改善箇所説明図

不具合発生箇所
(エアバッグコントロールユニット)

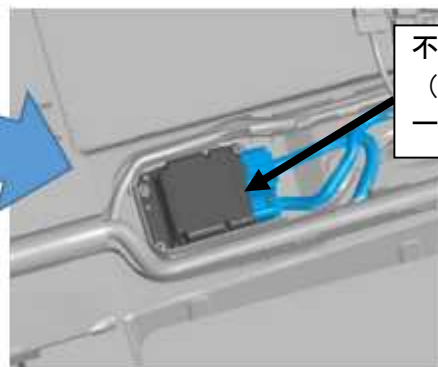
助手席エアバッグにおいて、エアバッグコントロールユニットのプログラムが不適切なため、エアバッグの展開信号がエアバッグのインフレーター（膨張装置）に送信されないものがある。そのため、衝突時にエアバッグが正常に展開せず、最悪の場合、乗員が過度な傷害を負うおそれがある

対策済みソフトウェアを対象車両へ遠隔配信にて配信し、使用者自身でインストール実施してもらう。

識別：インフォメーションディスプレイ内にソフトウェアのバージョン（17.17.17）が表示され確認できるため、特別な識別は行わない。
